Многоэтажный жилой дом с подземным паркингом ГП-72.106

Архитектурные решения.
Паспорт отделки фасадов.

10101-ИДК23/86-АР/23- 72.106-АР.ПОФ

Разрешение	Обозначение	10101-ИДК23/86-АР/23- 72.106-АР.ПОФ
№ 57-25	Наименование объекта строительства	"Комплексная застройка территории, расположенной в границах улиц: Тобольский тракт-Обход города Тюмени (мкр. Губернаторский)" Второй этап

Фасад Е-Ж. Фасад Ж-Е. Секция 106.2

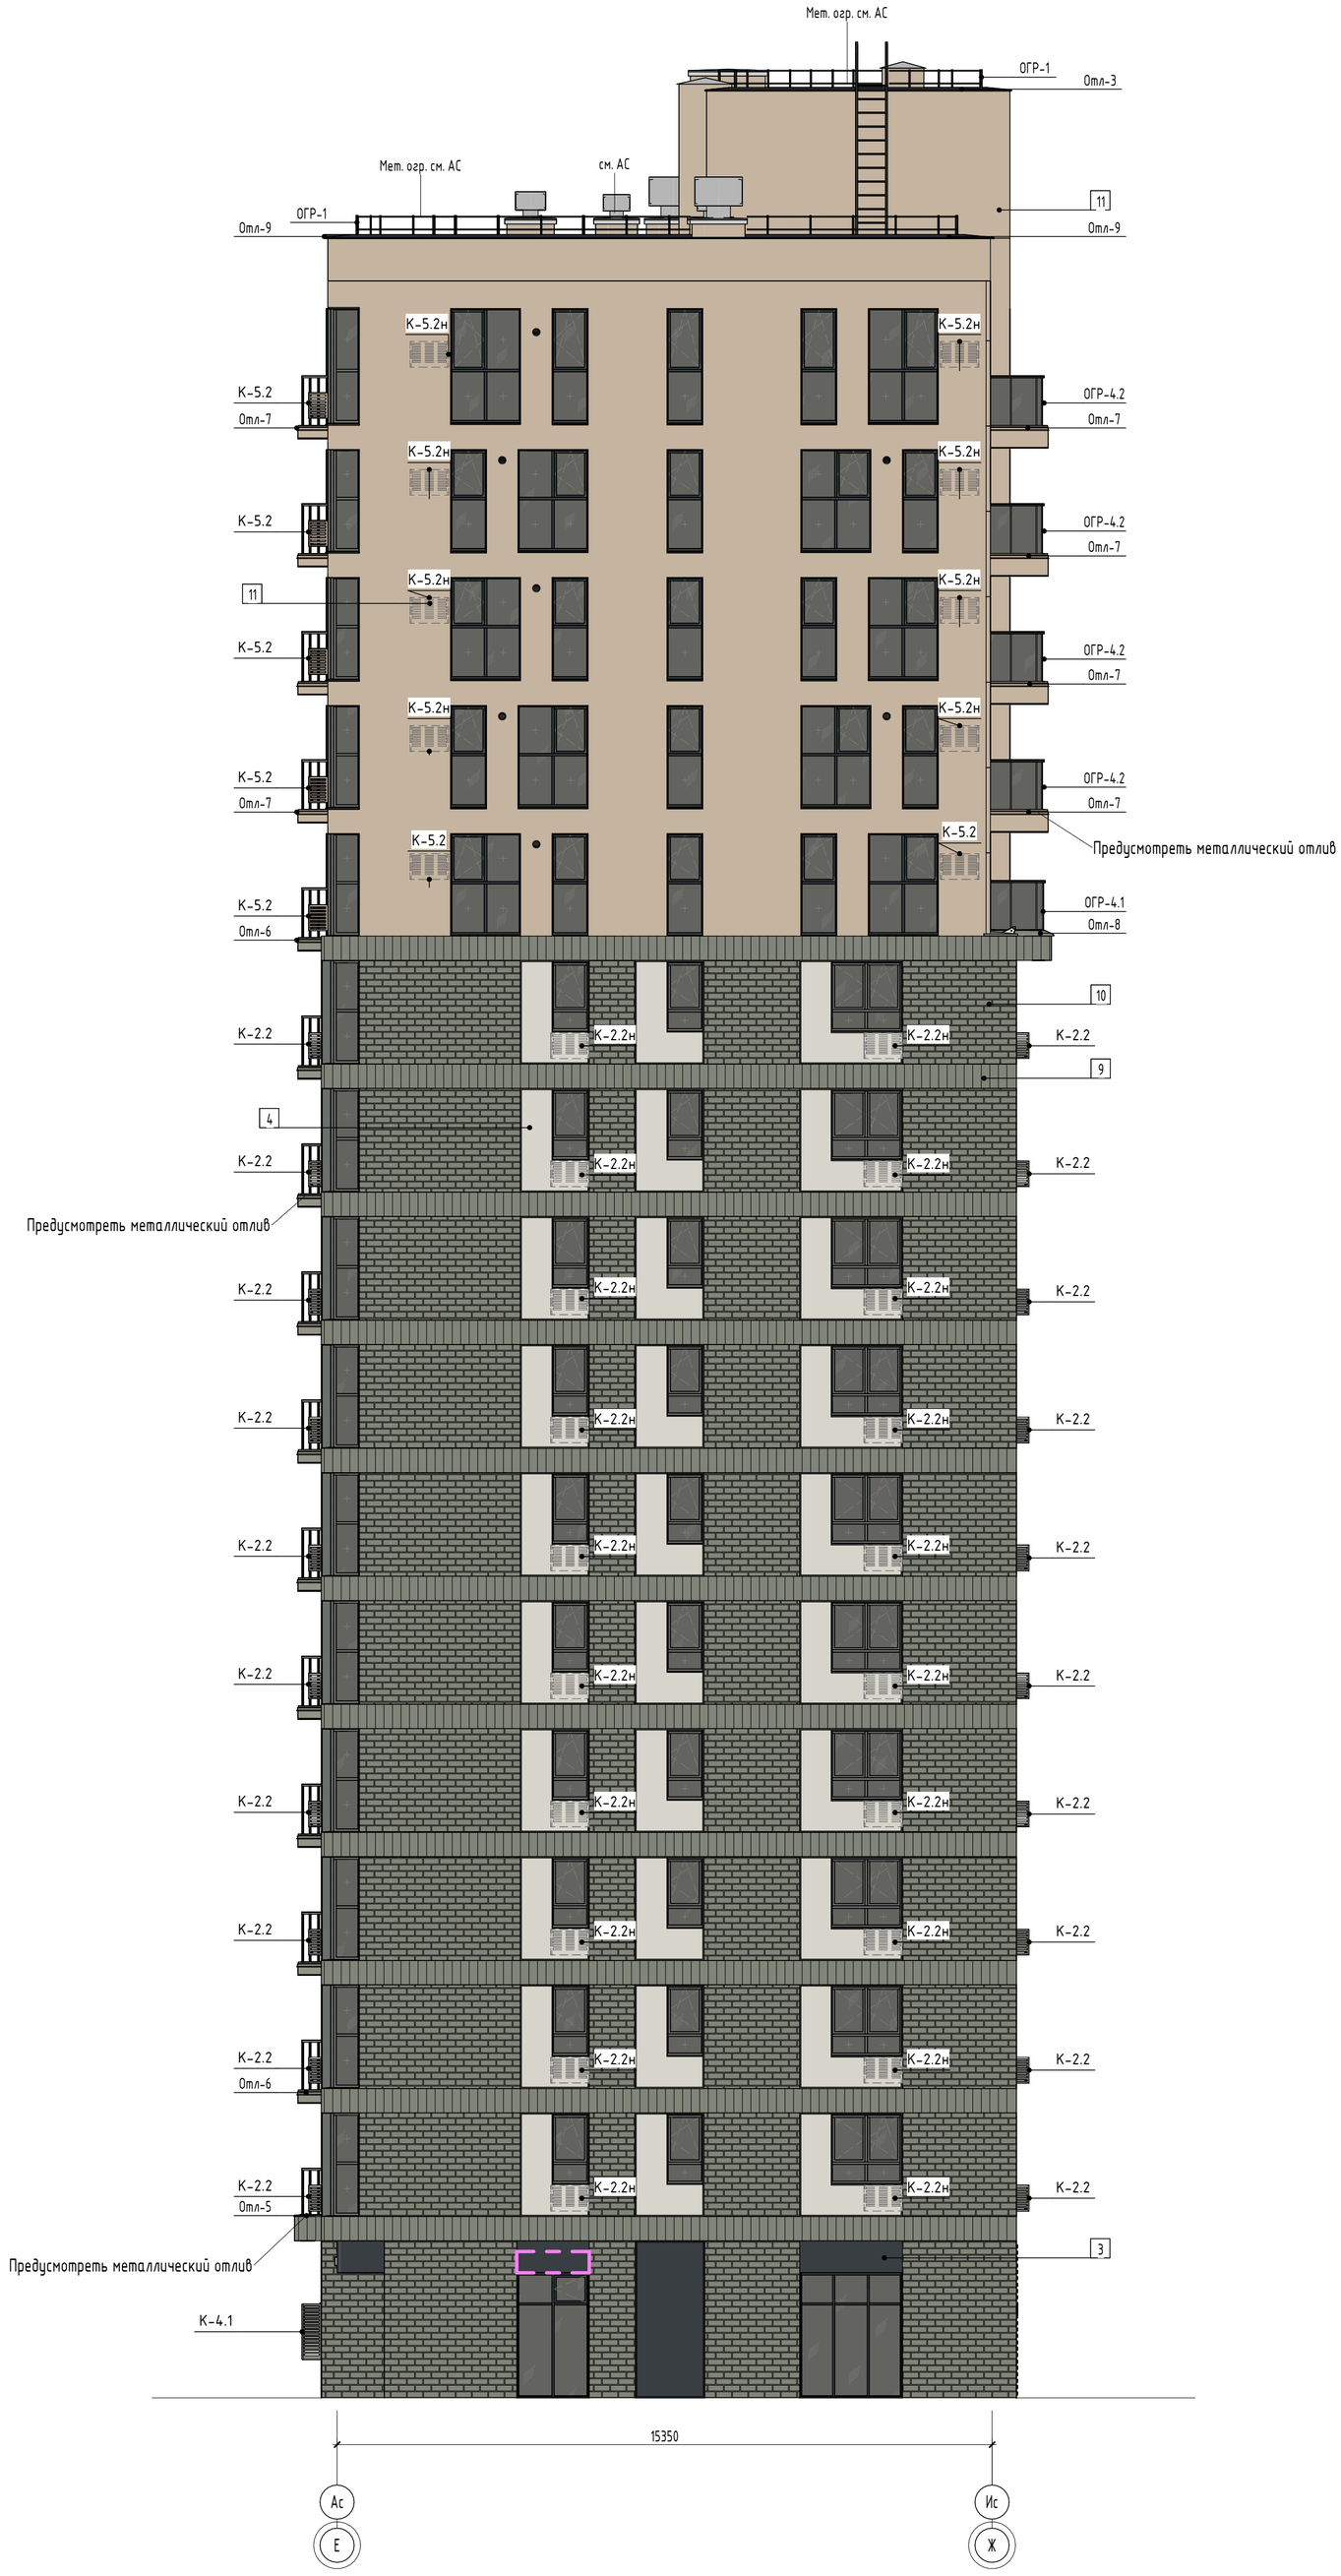
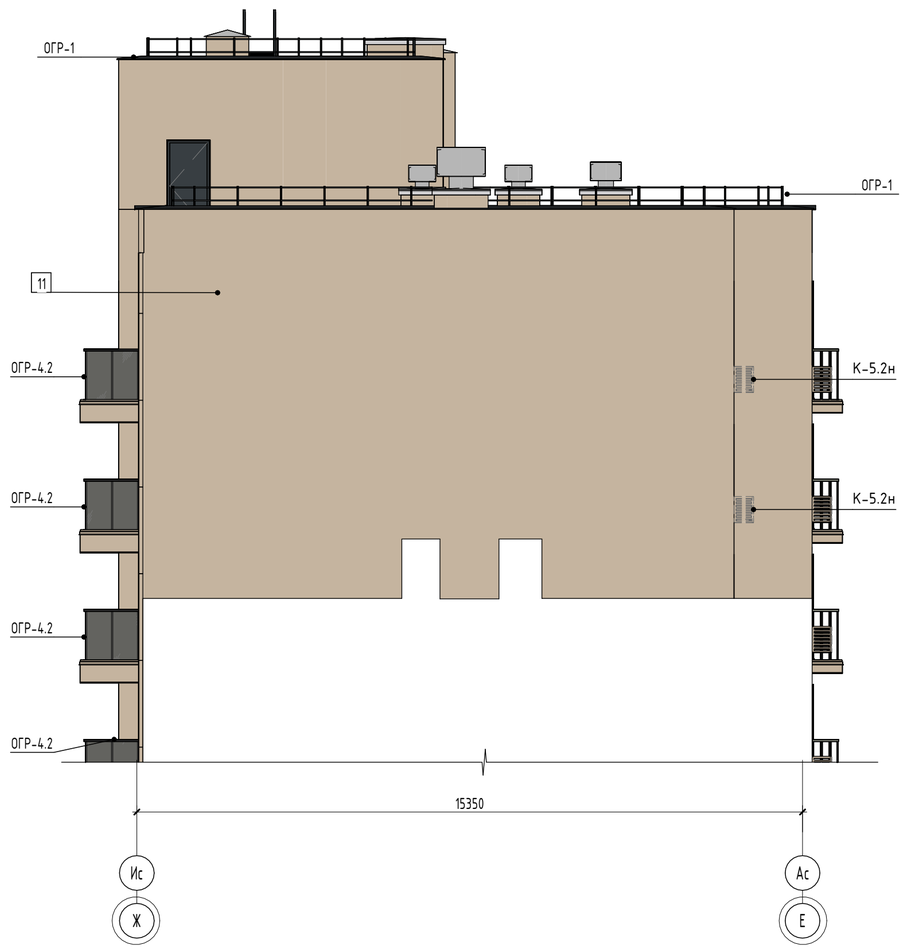
Изм.	Лист	Содержание изменения	Код	Примечание
1	2, 4, 6, 8, 10, 12, 14-16, 18-20	Откорректированы фасады в соответствии с принятыми проектными РД. Исправлены мелкие недочеты.	1	Изм.1 (Зам.)
	3,7,11	Откорректированы фасады в соответствии с принятыми проектными решениями. Исправлены мелкие недочеты. Откорректированы типы дверей.	1	Изм.1 (Зам.)
	2-4, 6-8, 10-12, 14-16	Добавлена маркировка корзин кондиционеров, ограждений	1	Изм.1 (Зам.)
	2-4, 6-8, 10-12,...	Добавлены маркировки отделки фасада	1	Изм.1 (Зам.)
	6-8	Исправлен материал кирпича на бетонную плитку	1	Изм.1 (Зам.)

Изм.	Лист	Содержание изменения	Код	Примечание
3	2,4,5,6,8, 9,10,11,12,13, 14,15,17	Изменены площадь и раскладка навесного вентилируемого фасада	3	Изм.3 (Зам.)
	2-17	Корзины разделены на типы в зависимости от подключения кондиционеров	3	Изм.3 (Зам.)
	2,3,4,6,7, 8,10,11,12,14 ,15,16	Уменьшена высота вентиляционных шахт, показаны монолитные плиты покрытия шахт с дефлекторами	1	Изм.3 (Зам.)
	3,6,7,8, 11,12,15,16	На фасадах показаны решётки приточных клапанов	3	Изм.3 (Зам.)
	3,7	На широких отливах предусмотрены устройства снегозадержания	1	Изм.3 (Зам.)
	2-17	Изменены размеры корзин для кондиционеров	3	Изм.3 (Зам.)
	2-5,10-13	Корзины для кондиционеров выполнены уникальными с перфорацией рисунка, имитирующего деревянную резьбу	3	Изм.3 (Зам.)
	3,4,5	Изменена высота глухой части ограждения, металлическое ограждение увеличено по высоте	3	Изм.3 (Зам.)
	3,7,11,15	Исключены окна из помещения машинного отделения	3	Изм.3 (Зам.)

6-8	Пожарная лестница перенесена на противоположную сторону лестнично-лифтового узла	1	Изм.3 (Зам.)
	11,15	Изменены габаритные размеры и размещение вентиляционных решёток в уровне первого этажа	4	Изм.3 (Зам.)

Фасад 3-6. Секция 106.4

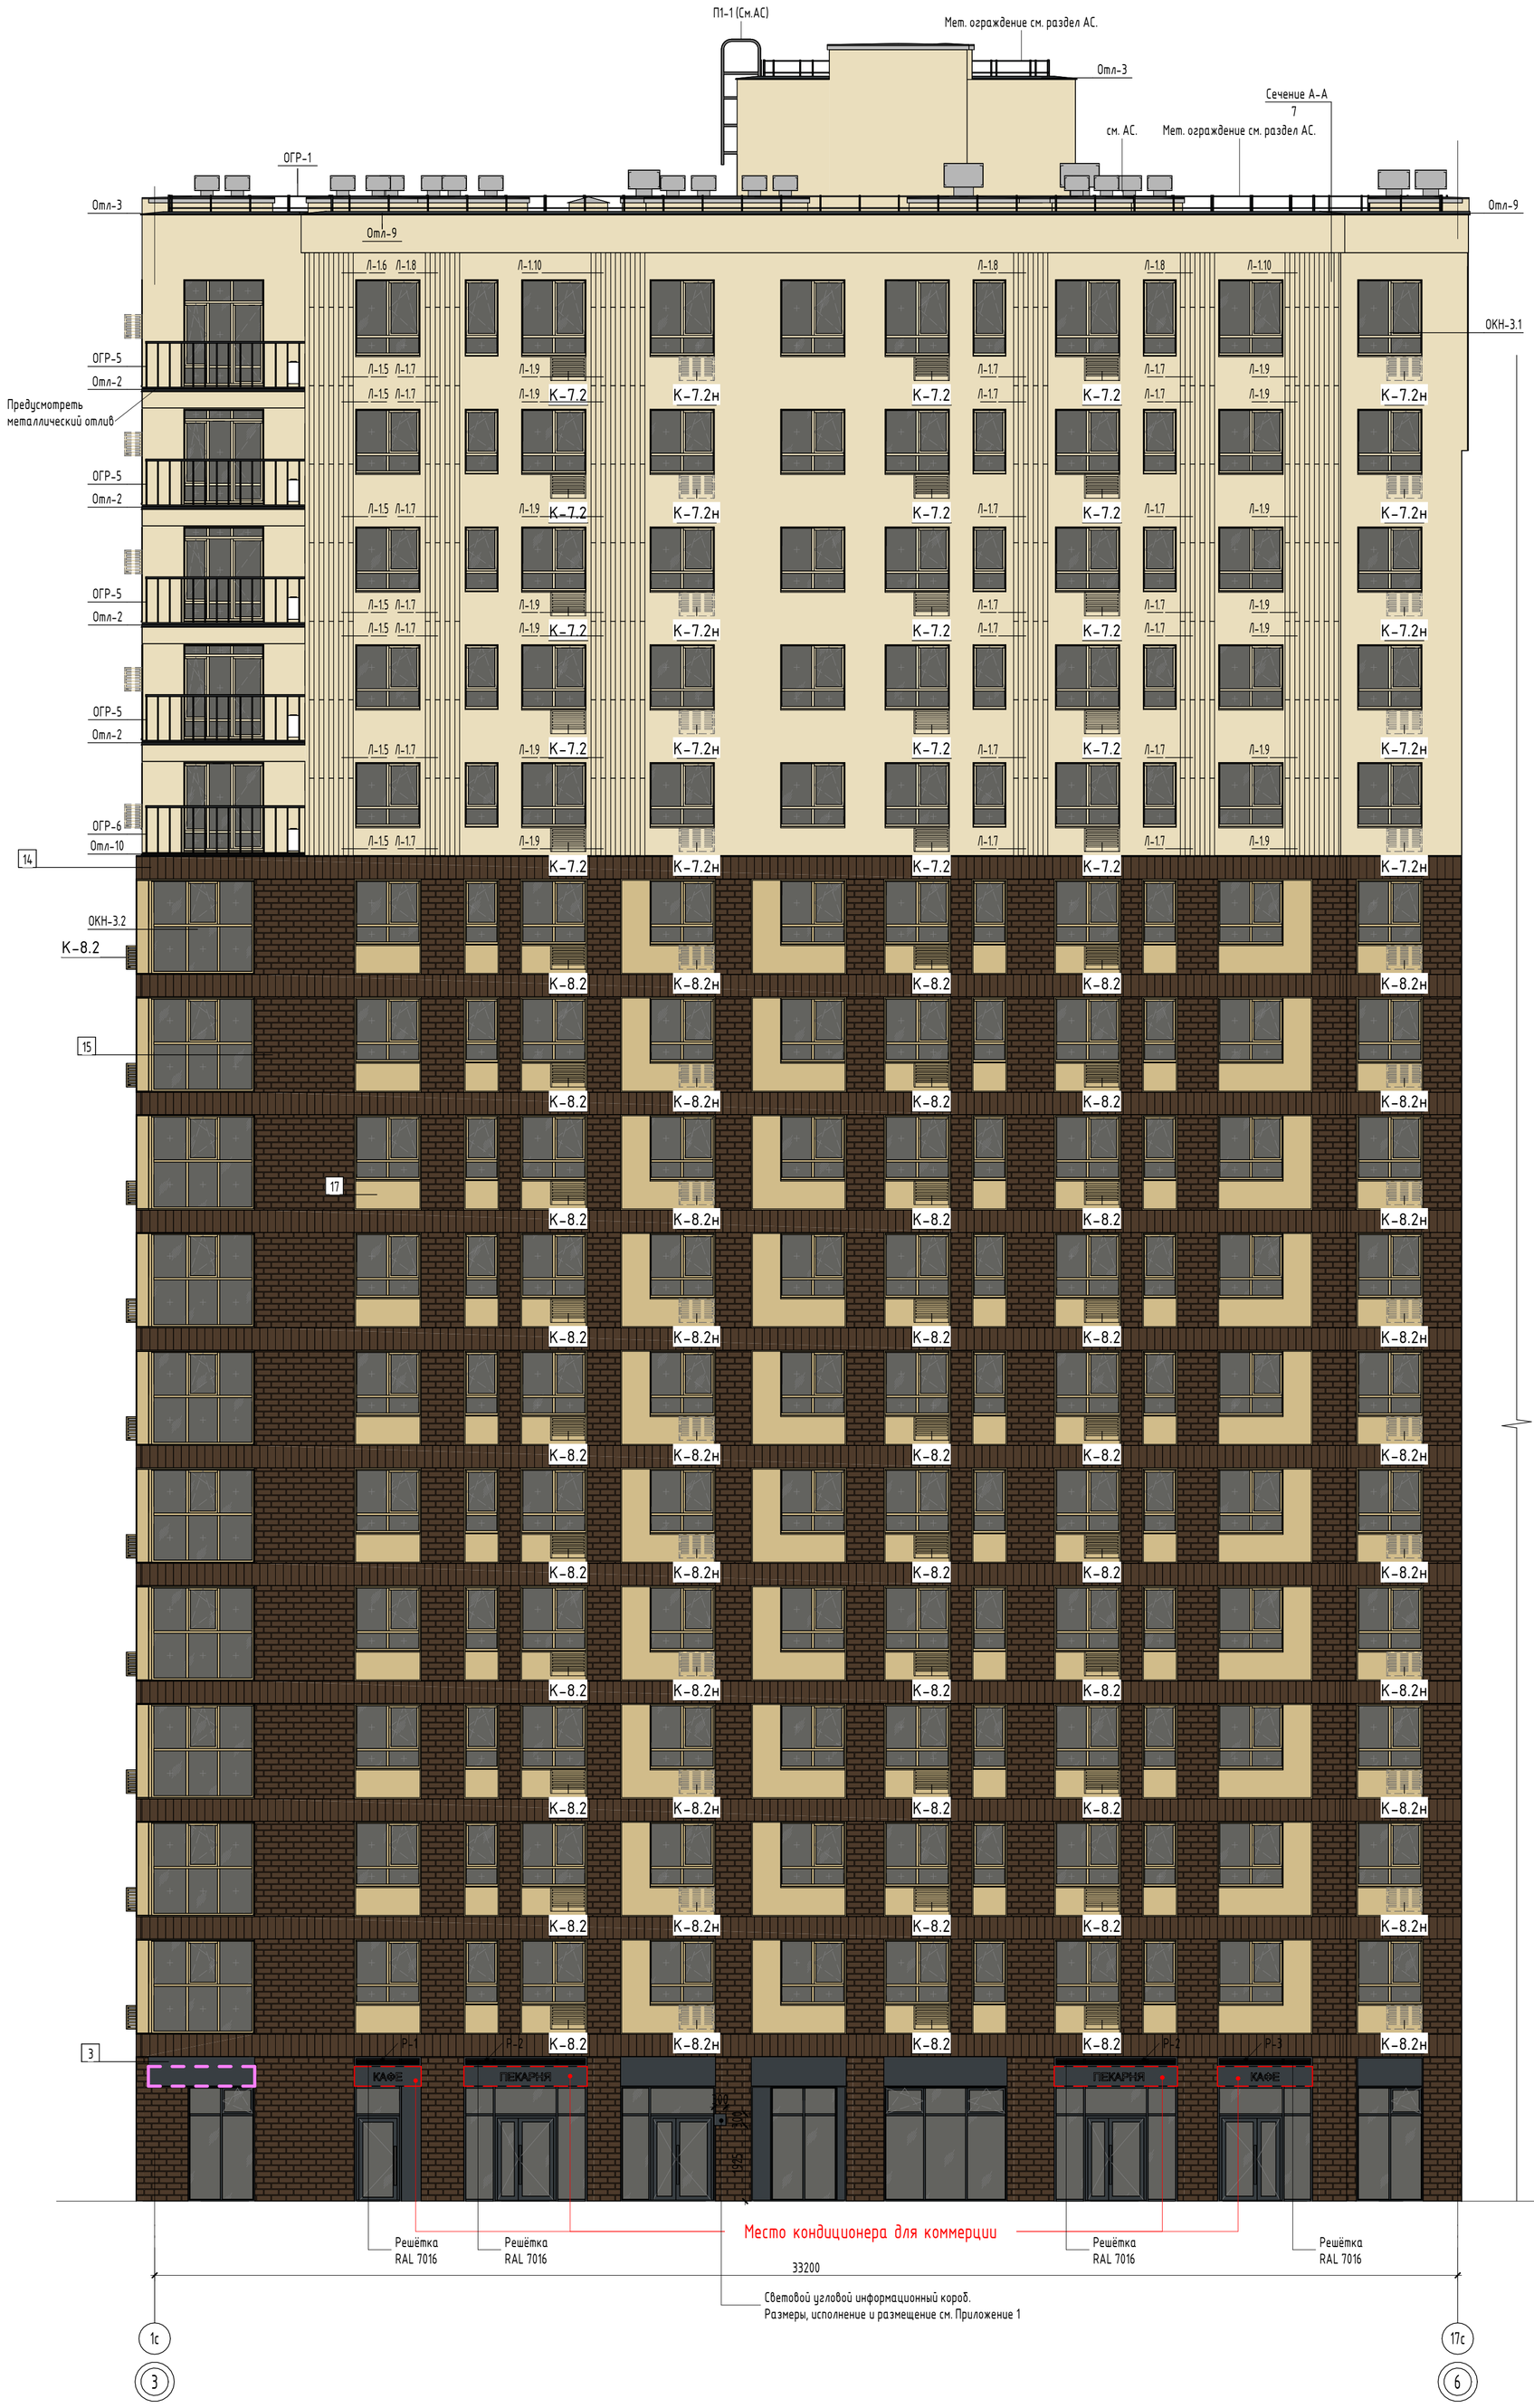
7,8,9,14,17	Откорректированы размеры, расстановка и материал декоративных элементов из минеральной ваты	3	Изм.3 (Зам.)
	10,11,12, 13,14,15, 16,17	Ограждения с остеклением заменены на металлические ограждения	3	Изм.3 (Зам.)
	18-21	Изменены фасадные решения, добавлена отделка композитными панелями в соответствии с фасадными решениями жилой секции	3	Изм.3 (Зам.)
	2	Исправлено отображение поясов навесного вентилируемого фасада	4	Изм.3 (Зам.)
	14-17	Исправлен цвет отделки оконных откосов	4	Изм.3 (Зам.)
	2-4,6-8, 10-12, 14-16	На балконах показаны металлические отливы в цвет отделки фасада	3	Изм.3 (Зам.)
	7	Выполнено сечение А-А, иллюстрирующее решения по соединению декоративных элементов из минеральной ваты с отделочными слоями фасада	3	Изм.3 (Зам.)
	5,9,13,17, 21	В соответствии с изменениями откорректированы ведомости отделки фасадов, подшивных потолков, корзин и декоративных элементов из минеральной ваты. Изменены размеры и тип корзин на схемах, схемы на декоративные элементы из минеральной ваты	3	Изм.3 (Зам.)

5,9,13,17	Исправлено графическое отображение откосов на фрагментах фасадов	4	Изм.4 (Зам.)
	14-16	Исправлена расстановка наружных блоков кондиционеров на открытых балконах	4	Изм.4 (Зам.)
	Прил. №1	Добавлено приложение с указаниями по оформлению светового углового информационного короба	3	Изм.4 (Нов.)
	3,5,6,7,9-11, 13,14,17	Добавлены ведомости решеток над витражами и промаркированы решетки на фасадах.	3	Изм.4(Зам.)
